日本原燃株式会社	
資料番号	耐震建物 21 R 5
提出年月日	令和 4 年 1 月 14 日

設工認に係る補足説明資料

耐震設計の基本方針に関する

燃料加工建屋に係る既認可からの変更点について

変更前 変更後
第 2.2.1-1 図 排気筒の位置変更

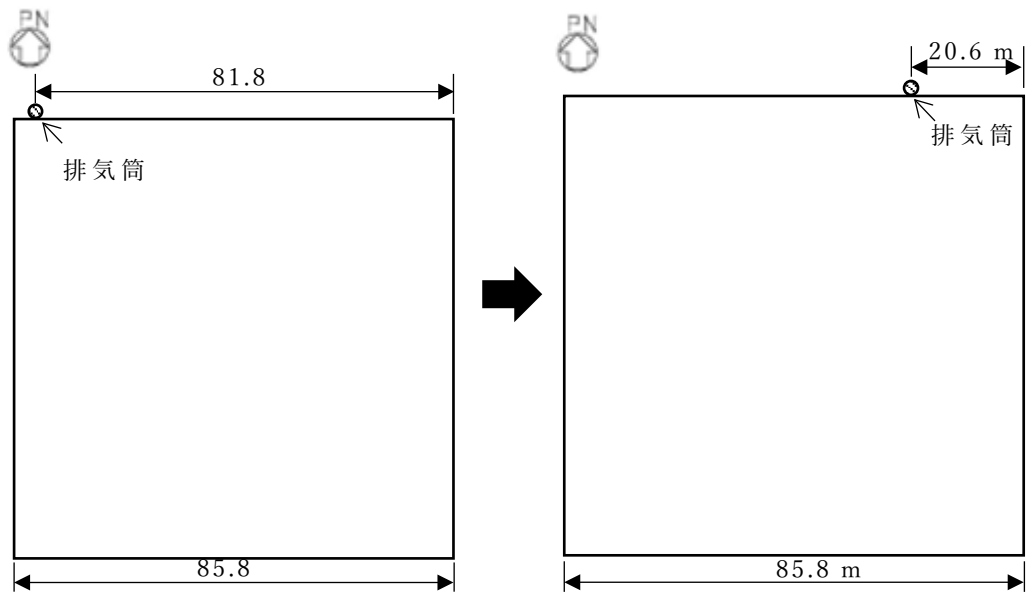
第 2.2.1-1 図のとおり、燃料加工建屋に支持される排気筒は、燃料加工建屋北西側外壁面に設置していたが、約 60m 東へ移動させ、北東側外壁面に設置する変更を行う。設計変更後の排気筒と建物との取り合いを第 2.2.1-2 図に示す。

また、排気筒の高さについては、25m から 20m に変更する。

- 位置変更については、貯蔵容器搬送用洞道の工事と気中ダクト及び排気筒の工事を独立して行うため。
- 高さ変更については、万一転倒した場合であっても再処理施設のウラン・プルトニウム混合酸化物貯蔵建屋に波及的影響を及ぼさないようにするため。

第 2.2.2-1 図 建屋の増床のイメージ

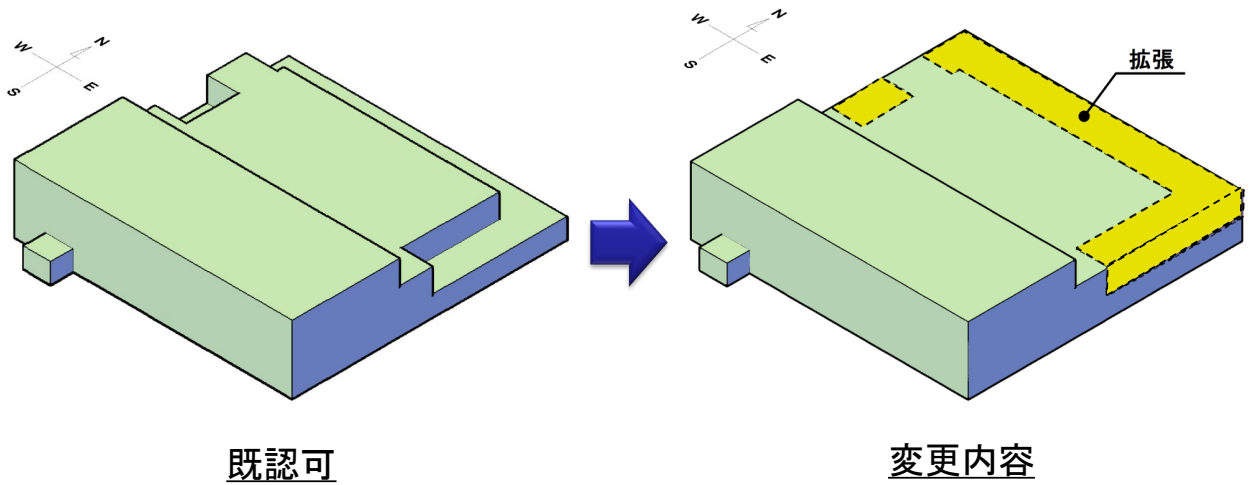
第 2.2.2-1 図及び第 2.2.2-2 図のとおり、建屋北側屋上部分を増床するとともに、増床に併せて建屋レイアウトを変更する。また、地下 3 階及び地下 2 階の階高を、それぞれ 60cm 高くする。

- ▶ 新規制基準対応として、火災消火用のガスボンベの追加設置等が必要となったことから、既認可における建屋レイアウトでは設備・機器を燃料加工建屋内に収納することができないため。
- ▶ グローブボックスの耐震 S クラス化に伴う耐震サポートの追加、火災発生時の延焼を防止するための延焼防止ダンパ等の追加が必要となり、既認可の階高では工程室内の天井部分における設置スペースの確保が困難となるため。

第 2.2.4-1 図 重要区域の範囲（燃料加工建屋地下3階の概略平面図）

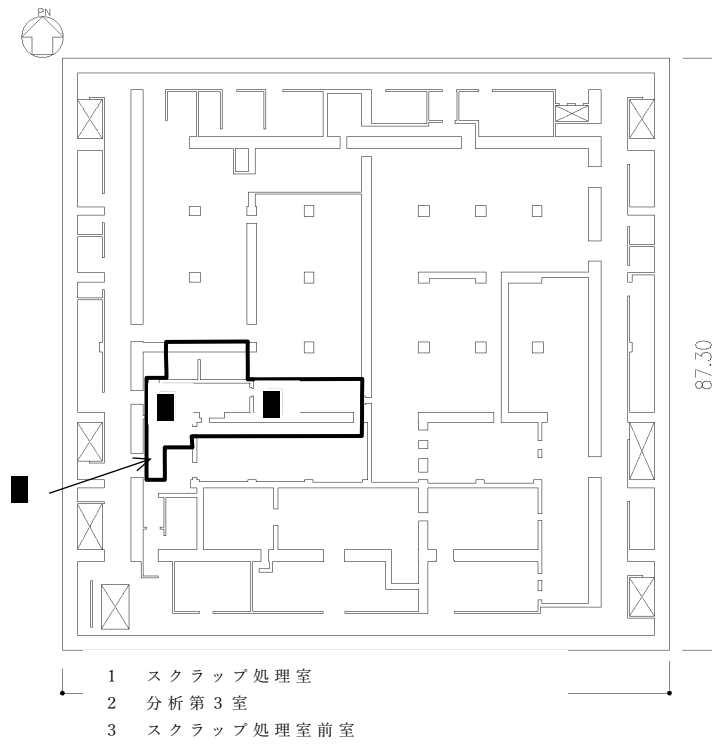
第 2.2.4-1 図から第 2.2.4-3 図のとおり、「プルトニウムを非密封で取り扱う設備・機器を収納するグローブボックス等を直接収納する構築物」として、以下枠内に示す区域の境界の壁及び床を安全上重要な施設に選定して耐震重要度分類を S クラスとし、燃料加工建屋の重要区域として設定する。

第 2.-6 図 建屋の階高の変更に伴う主な変更の概要図及び解析モデルの変更点

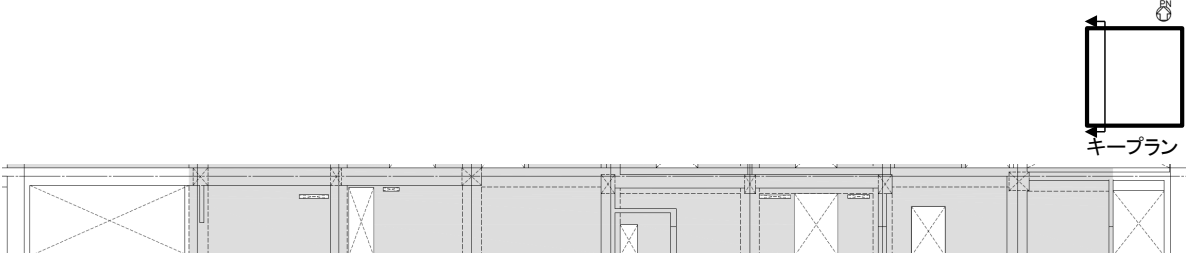
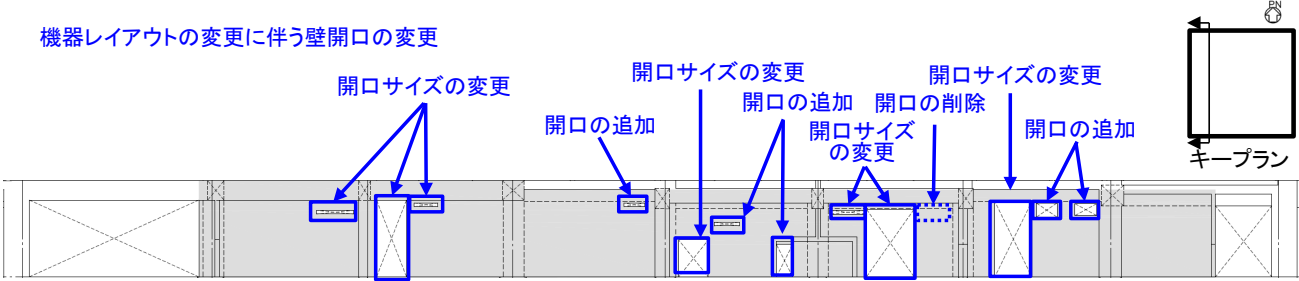
「建屋の階高の変更」については，階高に合わせて質点系モデルの質点レベルへ反映している。変更の概要図と解析モデルへの反映内容を第 2.-6 図に示す。

主な変更の概要図	解析モデルへの反映																		
既認可	<p style="text-align: center;">断面図(NS方向)</p>	<p style="text-align: center;">解析モデルへの反映</p> <p>(単位：m)</p> <table border="1"> <tr><td>T.M.S.L. 76.30</td><td>①</td></tr> <tr><td>T.M.S.L. 69.00</td><td>②</td></tr> <tr><td>T.M.S.L. 61.60</td><td>③</td></tr> <tr><td>T.M.S.L. 55.60</td><td>④</td></tr> <tr><td>T.M.S.L. 49.10</td><td>⑤</td></tr> <tr><td>T.M.S.L. 42.60</td><td>⑥</td></tr> <tr><td>T.M.S.L. 35.00</td><td>⑦</td></tr> <tr><td>T.M.S.L. 34.23</td><td>⑧</td></tr> <tr><td>T.M.S.L. 31.53</td><td>⑨</td></tr> </table> <p>6.5m 7.6m</p>	T.M.S.L. 76.30	①	T.M.S.L. 69.00	②	T.M.S.L. 61.60	③	T.M.S.L. 55.60	④	T.M.S.L. 49.10	⑤	T.M.S.L. 42.60	⑥	T.M.S.L. 35.00	⑦	T.M.S.L. 34.23	⑧	T.M.S.L. 31.53	⑨
T.M.S.L. 76.30	①																			
T.M.S.L. 69.00	②																			
T.M.S.L. 61.60	③																			
T.M.S.L. 55.60	④																			
T.M.S.L. 49.10	⑤

第 2.-7 図 壁開口の変更に伴う主な変更の概要図及びモデル諸元の変更点

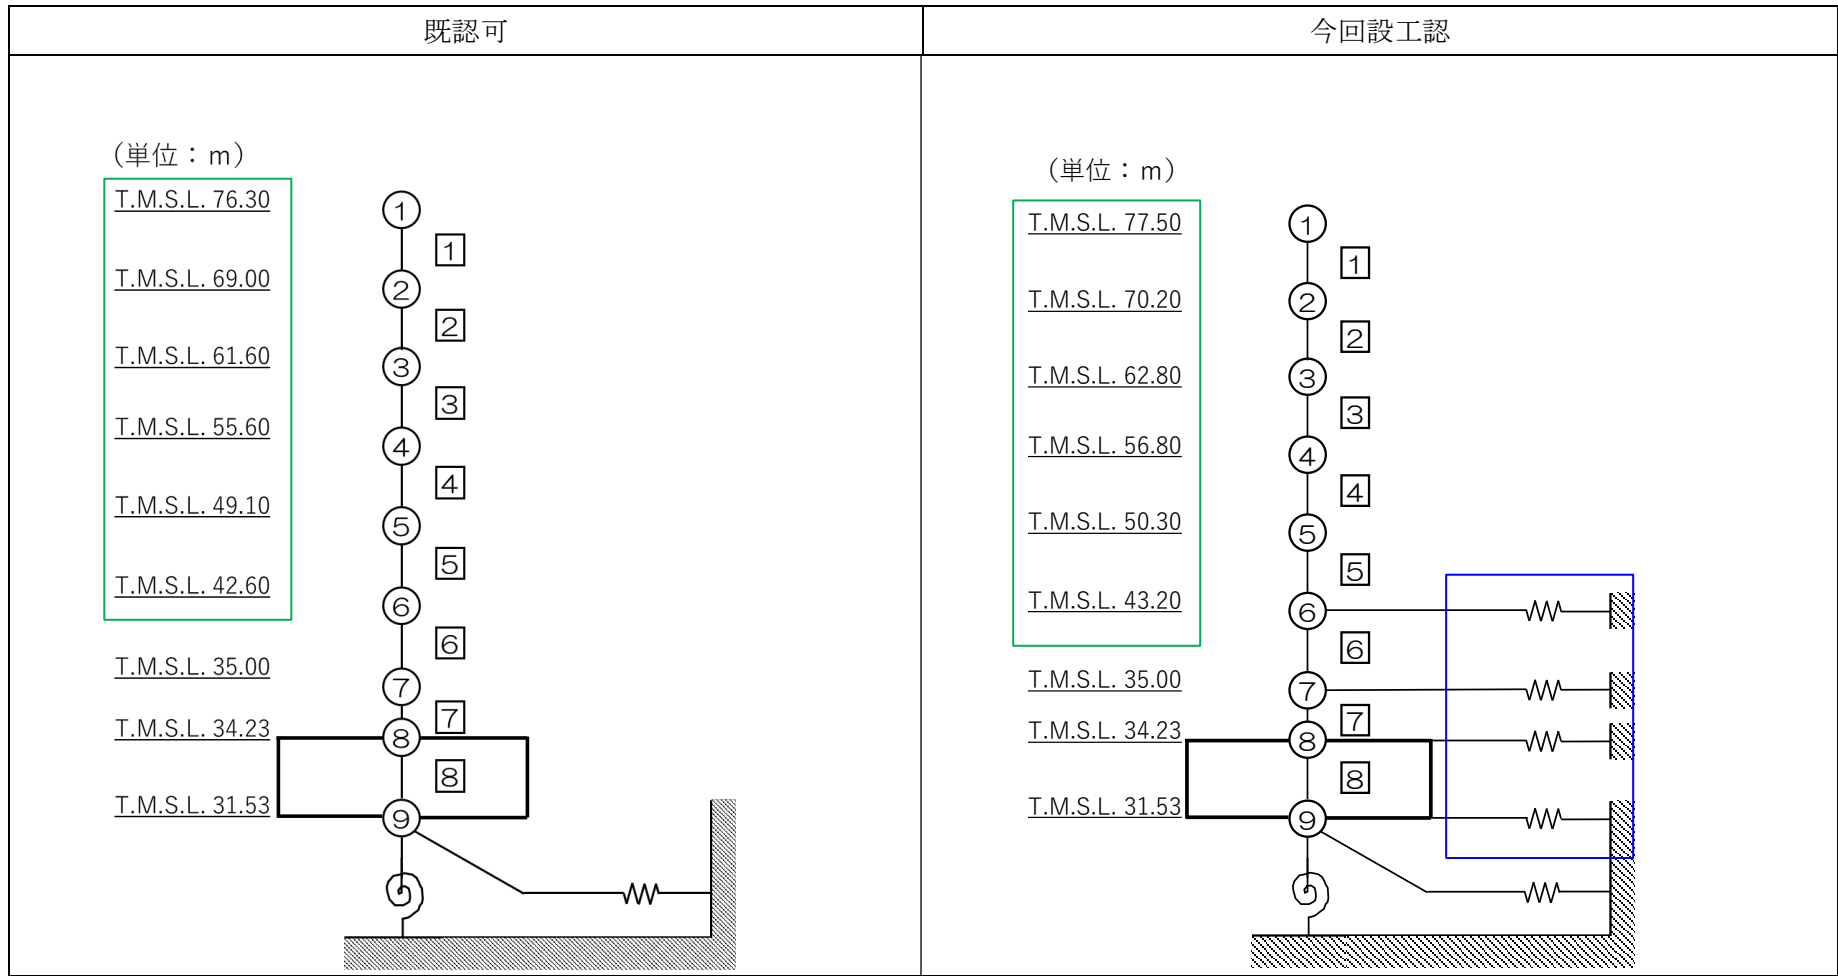
「壁開口の変更」については，各開口の変更に合わせて地震応答解析モデルの剛性へ反映している。代表として，せん断断面積の減少が最も大きい地下 1 階 2 通りについて，変更の概要図と解析モデルへの反映内容を第 2.-7 図に示す。

T.M.S.L. 42.60	⑥																			
T.M.S.L. 35.00	⑦																			
T.M.S.L. 34.23	⑧																			
T.M.S.L. 31.53	⑨																			
今回設置工認	<p style="text-align: center;">地下1階 2通り 東側立面図 (T.M.S.L. 50.30m ~ T.M.S.L. 56.80m)</p> <p>機器レイアウトの変更に伴う壁開口の変更</p> <p> 既認可から削除した箇所 既認可から追加した箇所 </p> <p> 開口サイズの変更 開口の追加 開口の追加 開口サイズの変更 開口の追加 開口サイズの変更 開口の追加 </p> 	<p>「壁開口の変更」については、各開口の変更に合わせて地震応答解析モデルの剛性へ反映している。 (要素番号 4, 2通り) せん断断面積 : 94.1m²</p> <p>(単位 : m)</p> <table border="1"> <tr><td>T.M.S.L. 77.50</td><td>①</td></tr> <tr><td>T.M.S.L. 70.20</td><td>②</td></tr> <tr><td>T.M.S.L. 62.80</td><td>③</td></tr> <tr><td>T.M.S.L. 56.80</td><td>④</td></tr> <tr><td>T.M.S.L. 50.30</td><td>⑤</td></tr> <tr><td>T.M.S.L. 43.20</td><td>⑥</td></tr> <tr><td>T.M.S.L. 35.00</td><td>⑦</td></tr> <tr><td>T.M.S.L. 34.23</td><td>⑧</td></tr> <tr><td>T.M.S.L. 31.53</td><td>⑨</td></tr> </table>	T.M.S.L. 77.50	①	T.M.S.L. 70.20	②	T.M.S.L. 62.80	③	T.M.S.L. 56.80	④	T.M.S.L. 50.30	⑤	T.M.S.L. 43.20	⑥	T.M.S.L. 35.00	⑦	T.M.S.L. 34.23	⑧	T.M.S.L. 31.53	⑨

第 4. -1 図 応力解析モデルにおける上部構造による拘束の変更

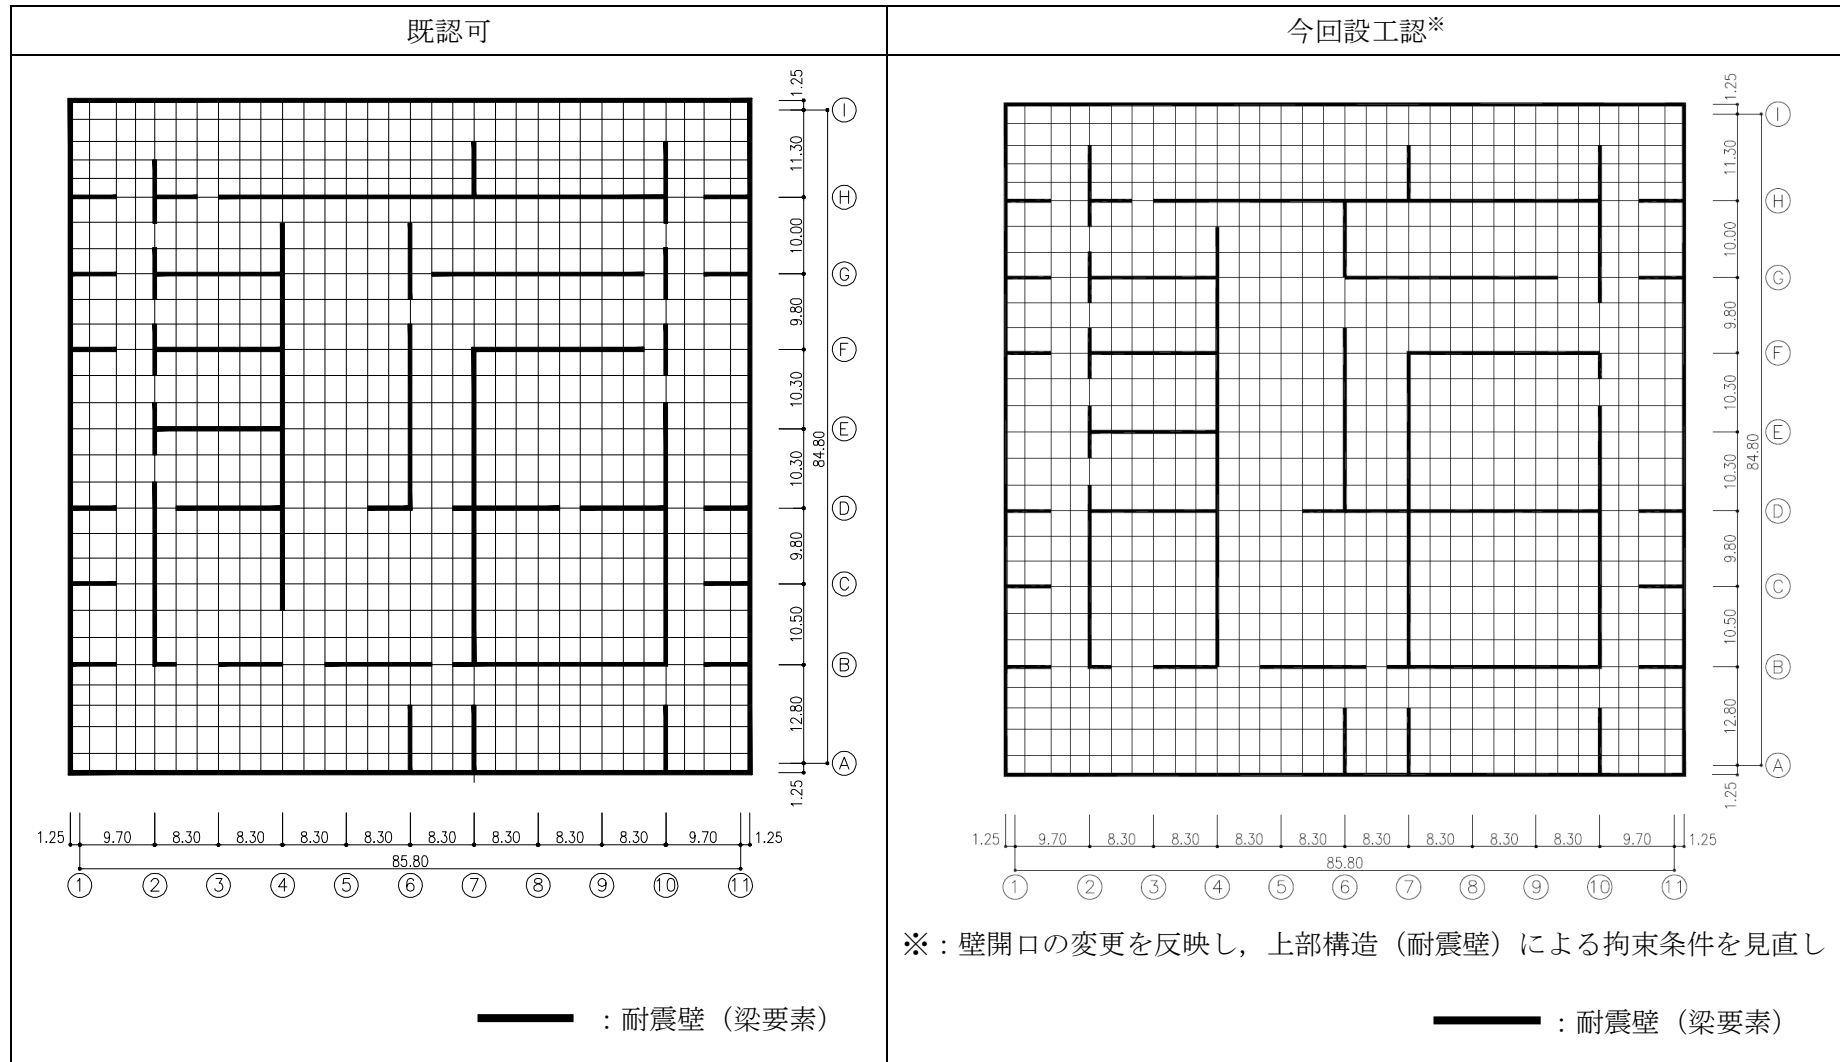
なお、基礎スラブの解析手法については既認可と同様である。ただし、基礎スラブの解析モデルについては、既認可からの壁開口の変更を反映し、上部構造（耐震壁）による拘束条件の見直しを行っている。既認可及び今回工認の解析モデル図を第 4. -1 図に示す。

※2：壁開口の変更を反映し、上部構造（耐震壁）による拘束条件を見直ししている。（第 4. -1 図）
梁要素は、地下 3 階の耐震壁の位置に合わせて配置し、基礎スラブより立ち上がる各階の耐震壁の剛性を考慮して設定している。

※：壁開口の変更を反映し、上部構造（耐震壁）による拘束条件を見直し
